**Van:** Koenders, David <d.koenders@hhnk.nl>  
**Verzonden:** maandag 6 maart 2023 12:58  
**Aan:** Léon Veldhuis  
**CC:** Abels, Tino  
**Onderwerp:** [23.0320352] RE: Jachthaven Verduin

Ik had jullie al een reactie mogen versturen. Die is ondergesneeuwd, excuus. Hier op verschillende thema's mijn reactie namens HHNK op jullie plan.

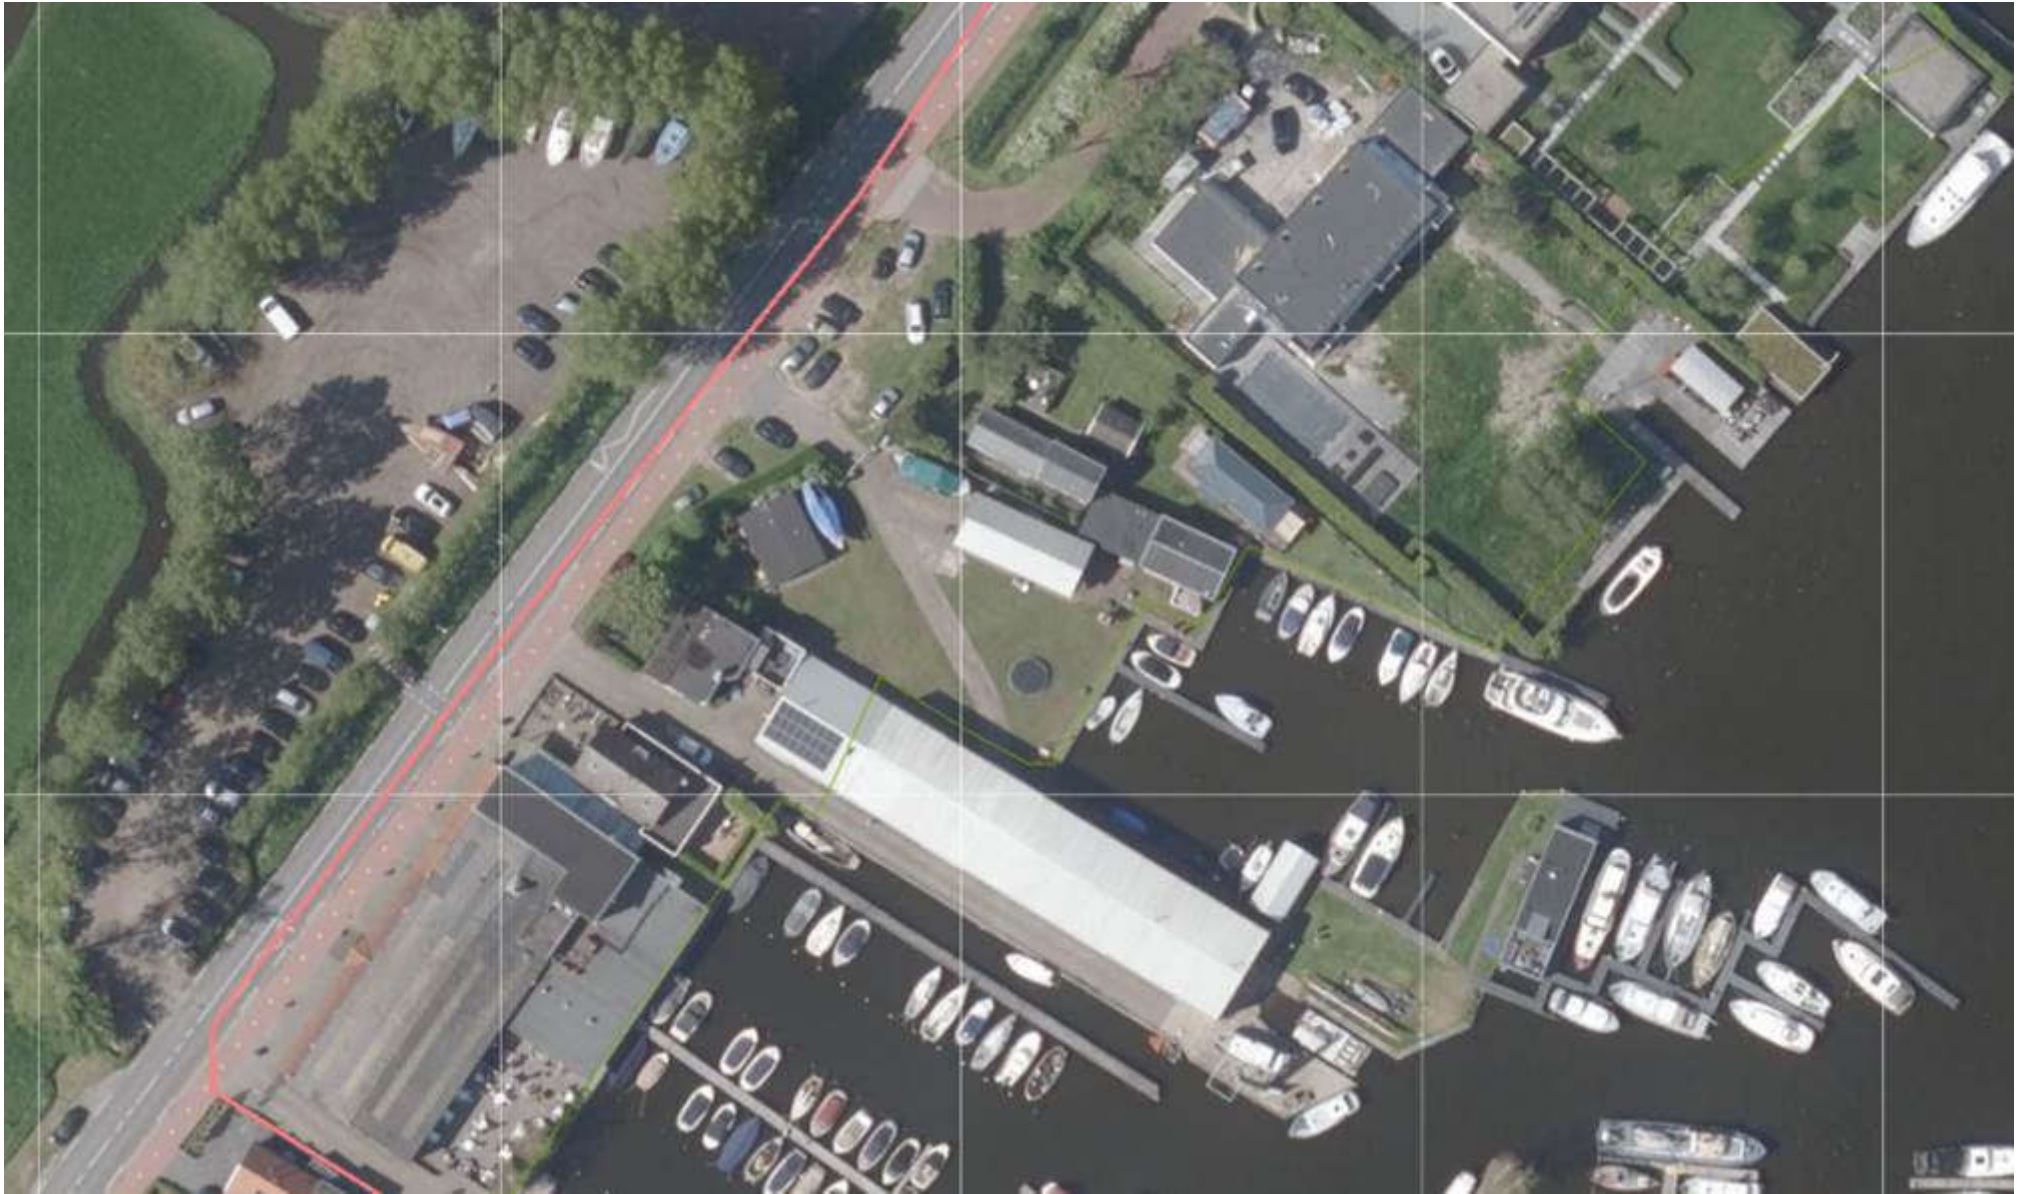
De waterkering staat in de huidige situatie op deze locatie ingetekend op de groene lijn in de eerste afbeelding: onder de bebouwing en langs Alkmaardermeer. Echter, het op tekening verplaatsen van de waterkering is reeds in het bestuur geweest. Later dit jaar/begin volgend jaar wordt de formele locatie verplaatst naar de roze lijn op de eerste afbeelding: onder de Geesterweg. De roze lijn mag worden aangehouden als waterkering bij het maken en beoordelen van dit plan. Het plan bevindt zich hierdoor in de beschermingszones van de waterkering. Er dient rekening te worden gehouden met de waterkering, met name in het geval van funderingen en andere ontwikkelingen in de ondergrond. Dat lijkt op basis van de eerste tekeningen geen probleem. Ik adviseer de geplande funderingen, zodra deze bekend zijn, te toetsen bij HHNK.

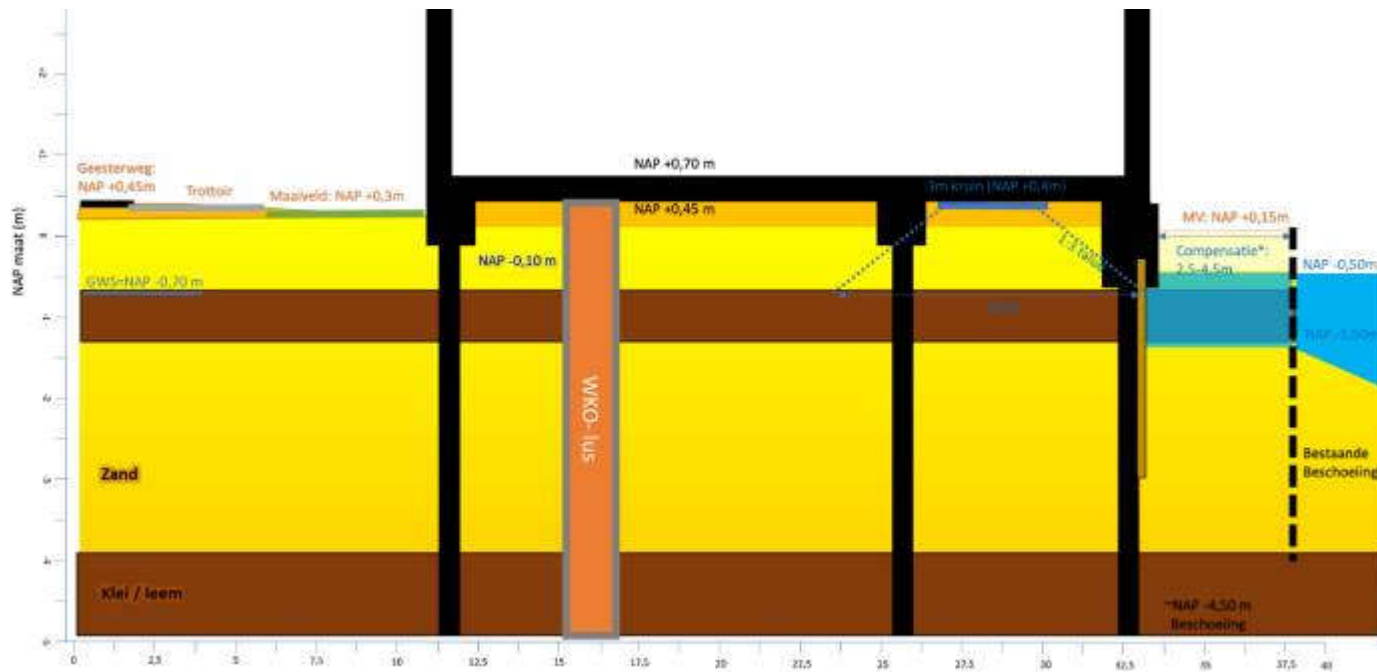
Het plan kan als buitendijks worden beschouwd. Dat houdt in dat HHNK formeel geen bescherming kan bieden tegen hoogwaterstanden. We kunnen uiteraard wel advies geven over aanleghoogtes van percelen. Het streefpeil in de boezem staat op NAP -0.50 meter. Echter dit kan fluctueren. De maalstop vind plaats op NAP 0.00 meter. Dat is in principe de hoogste gemiddelde waterstand van het Alkmaardermeer. Daarbovenop moet rekening worden gehouden met scheefstand van het waterpeil in het meer en golfhoogtes. Geadviseerd wordt om de vloerpeilen in dit plan op NAP +0.50/+0.60 meter aan te houden. Het zuidelijk gelegen plan Laamens gaat uit van een vloerpeil van NAP +0.45 meters, zie de tweede afbeelding.

### Minimaal beoordelingsprofiel voor vuilcontainer

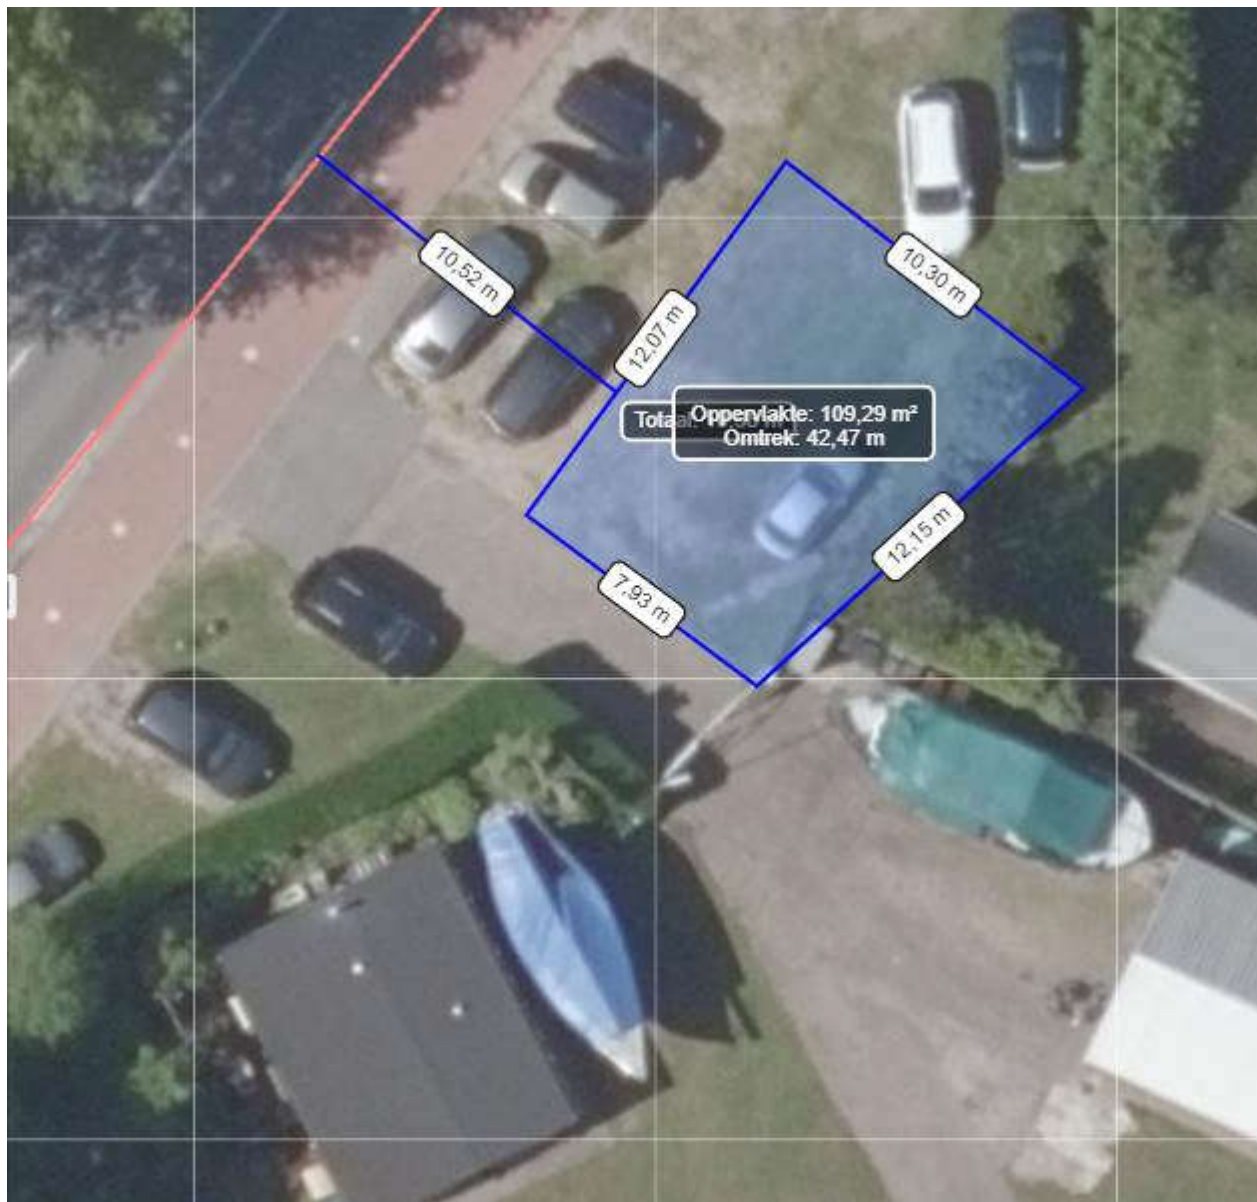
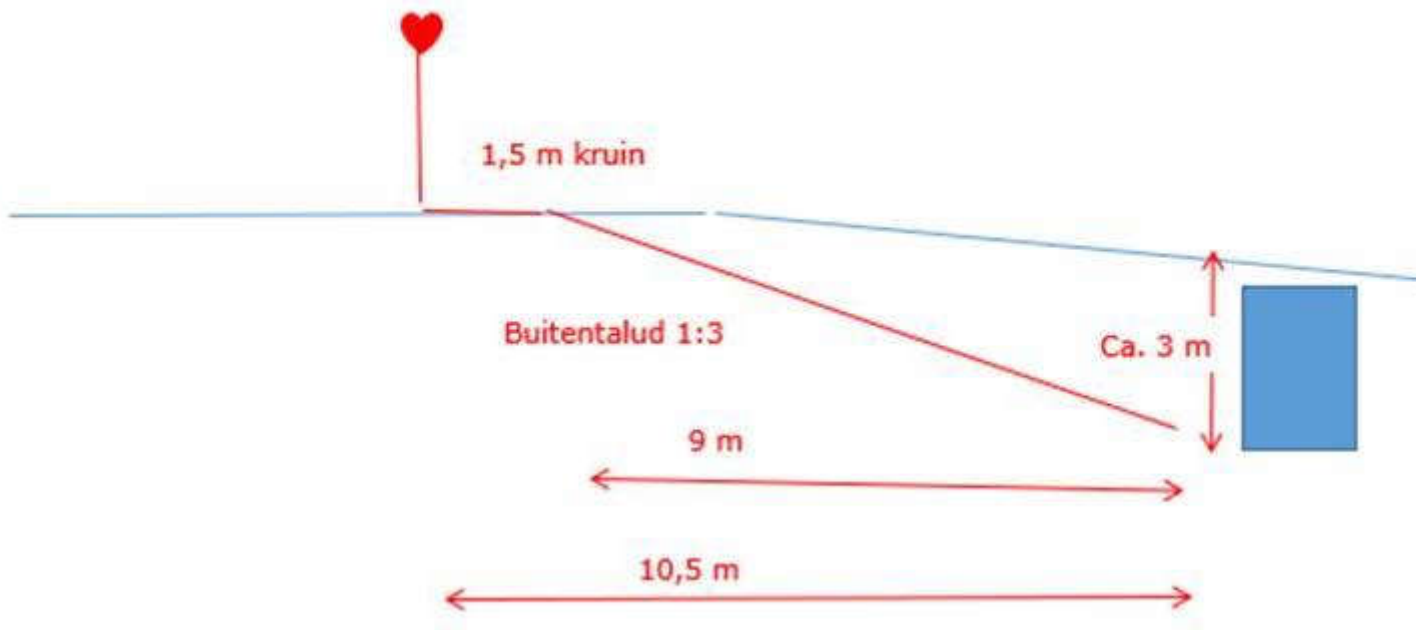
Het grootste raakvlak met de waterkering (onder de Geesterweg) is de locatie van de ondergrondse vuilcontainer. Deze mag het profiel van vrije ruimte van de waterkering niet doorkruisen. Het profiel van vrije ruimte van de waterkering is de minimale ruimte die vrijgehouden moet houden om de waterkering te garanderen. Uit wordt gegaan van een minimaal breedte van de dijkkruin van drie meter, waarvan het midden op de roze lijn ligt, en een stabiel buitentalud van 1:3. Dit houdt in dat het buitentalud van de waterkering drie meter verticaal en daarom negen meter horizontaal bedraagt. Negen meter horizontaal buitentalud plus de helft van drie meter kruin maakt een totale afstand van 10.5 meter vanuit de roze lijn. Deze afstand is ingetekend op onderstaande afbeelding en dient als minimale buffer tot de ondergrondse vuilcontainer beschouwd te worden. De tweede onderstaande afbeelding geeft een schematische weergave van het profiel van vrije ruimte weer.
